RENESAS TECHNICAL UPDATE

製品分類		MPU & MCU	発行番号	TN-16C-A231A/J	Rev.	第1版
題名	R32C/157グループ ユーザーズマニュアル ハードウェア編の誤記訂正			情報分類	技術情報	
適用製品	R32C/157グループ		対象ロット等	関連資料	R32C/157グループ ユーザーズマニュアル ハードウェア編 Rev.1.10 (RJJ09B0539-0110)

R32C/157 グループ ユーザーズマニュアル ハードウェア編 Rev.1.10において誤記がありましたので、以下のとおり訂正いたします。

図7.1 クロック発生回路のブロック図

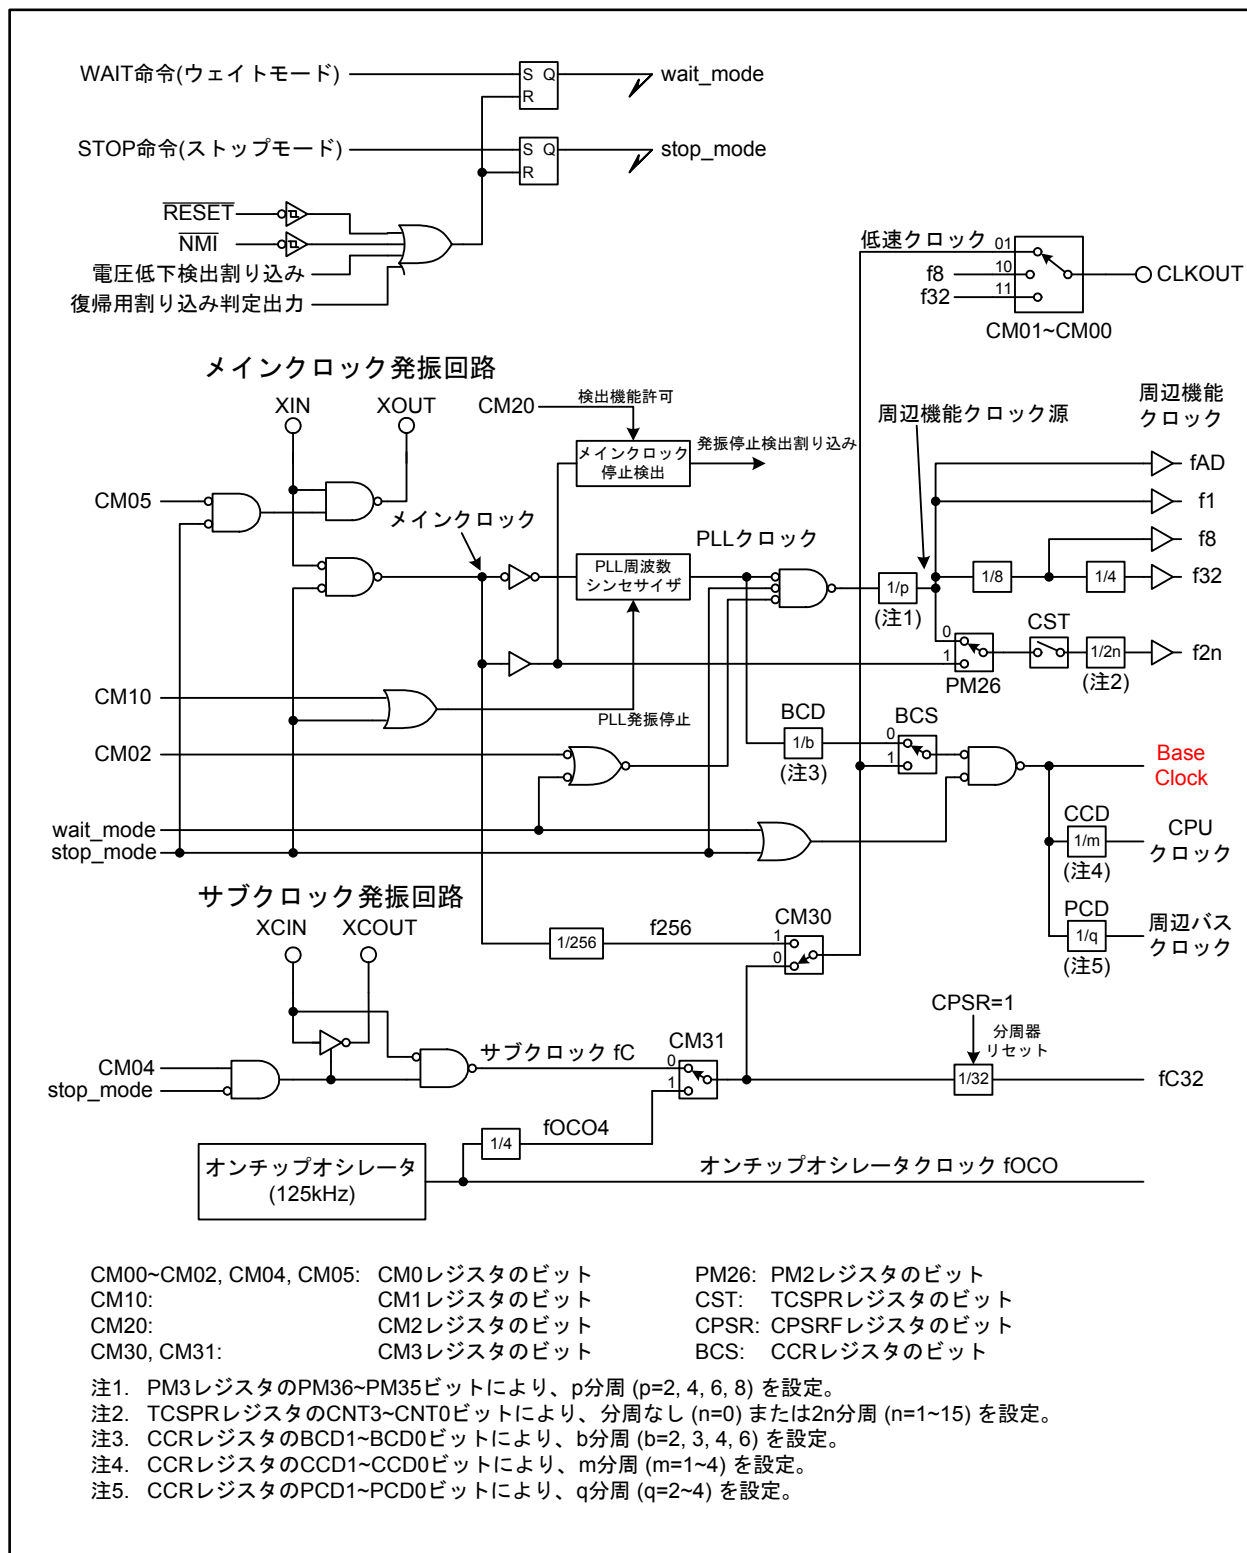
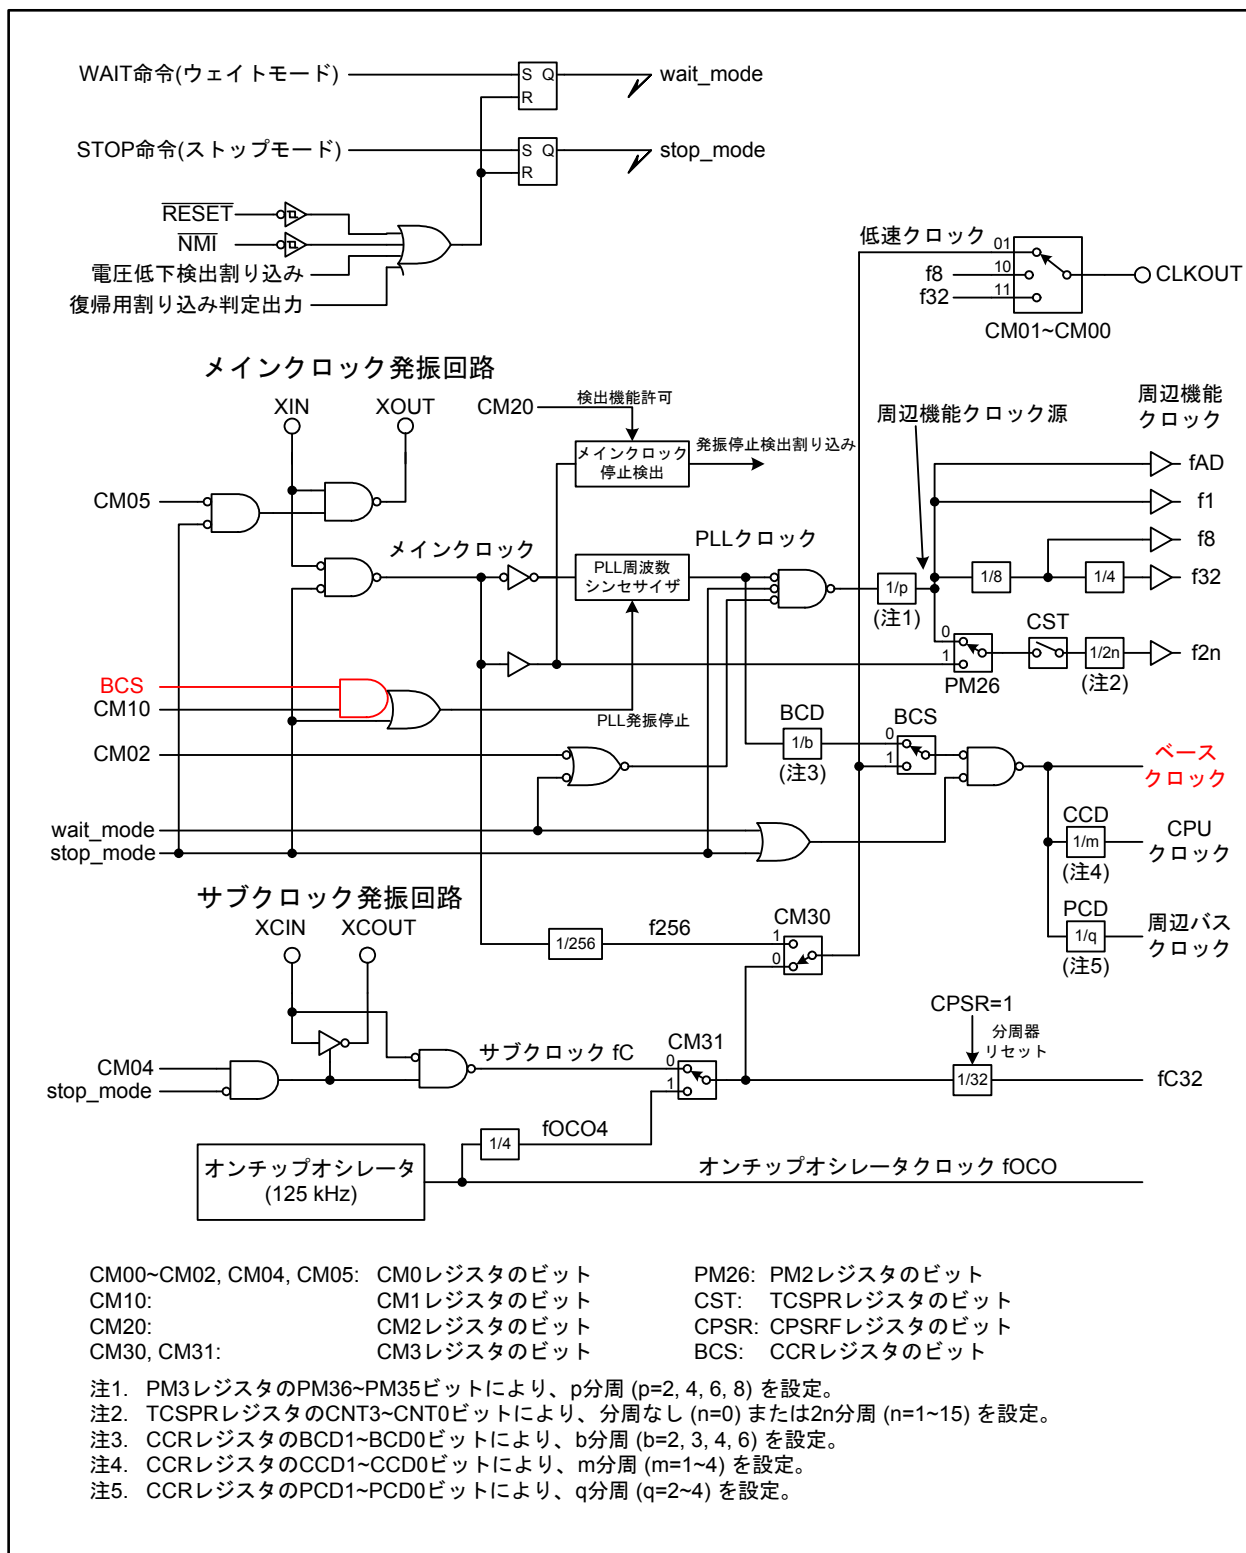
•Page 104 of 630

図7.1を以下のとおり訂正いたします。

図20.1 CRC演算回路のブロック図

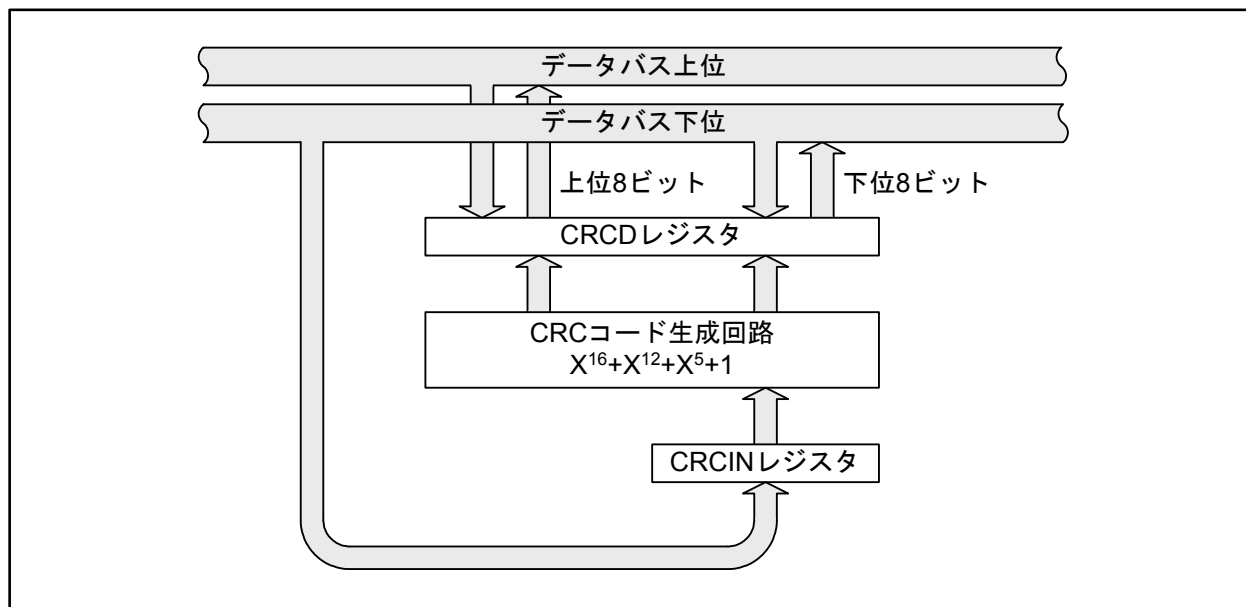
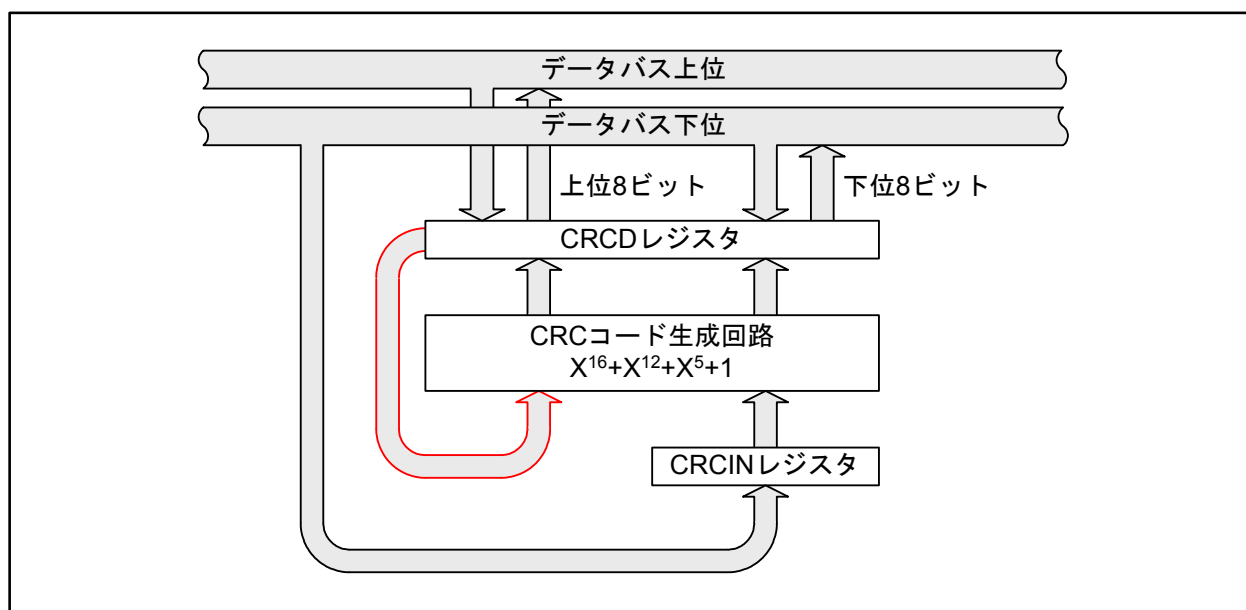
•Page 319 of 630

図20.1を以下のとおり訂正いたします。

図25.34 CAN動作モード間の遷移 (i=0~2)

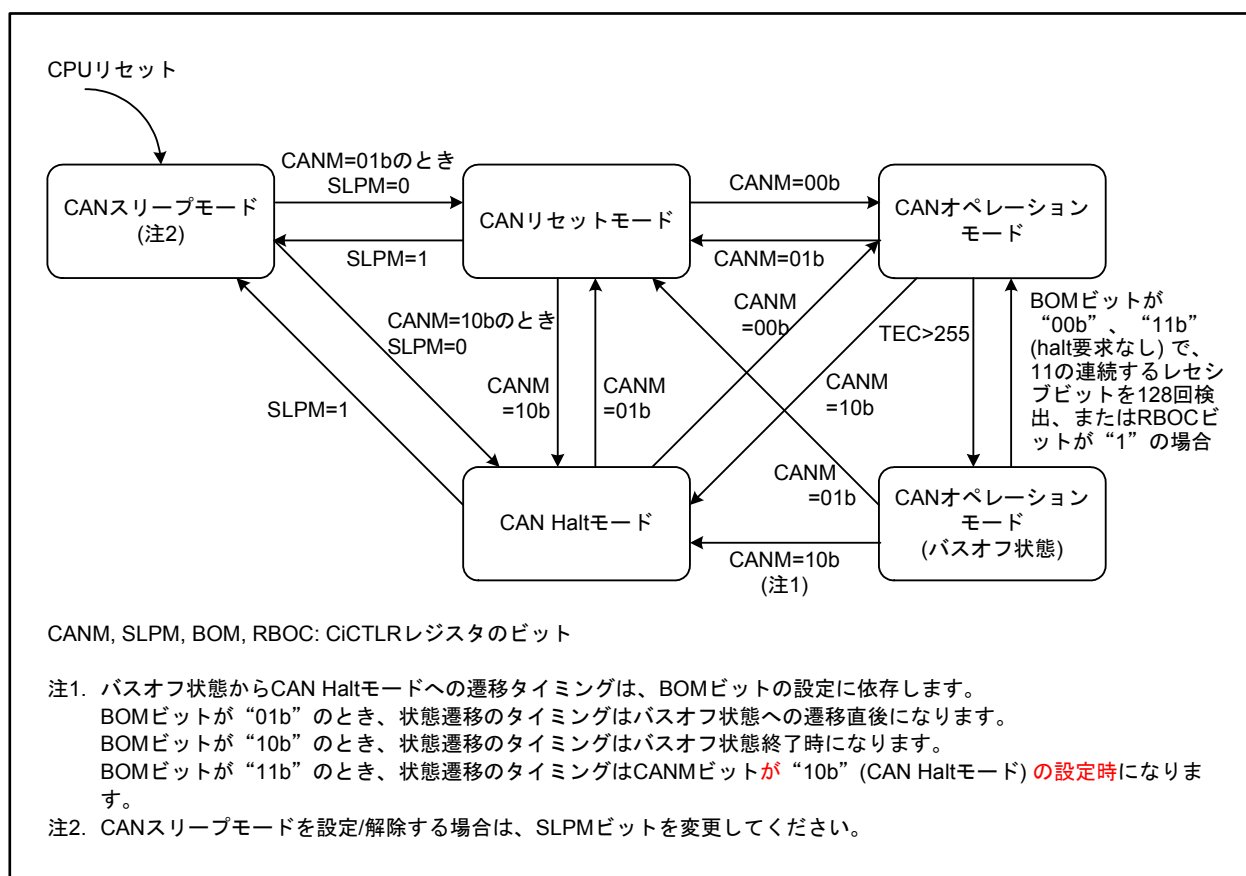
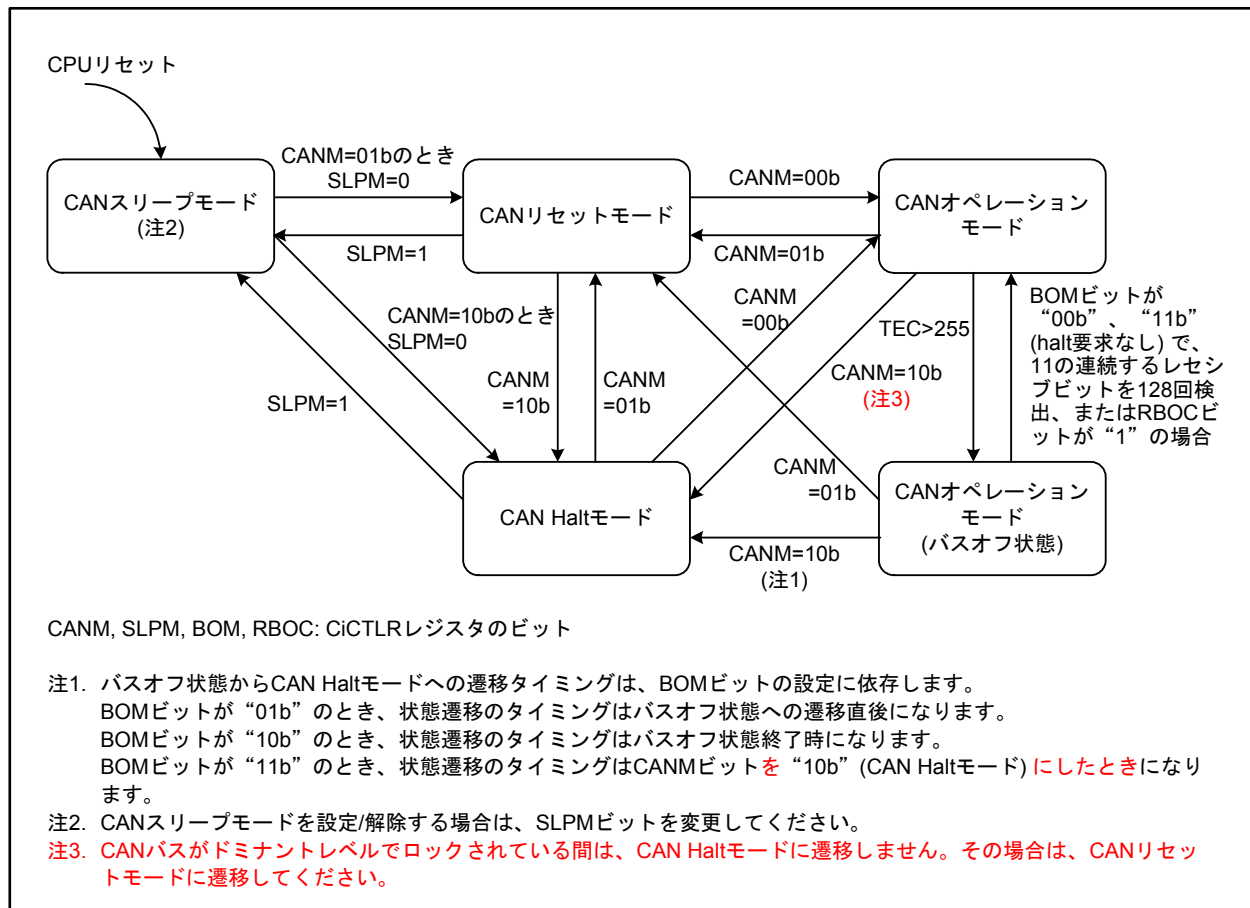
•Page 483 of 630

図25.34に以下のとおり注3を追加いたします(TN-16C-A229A/J 参照)。
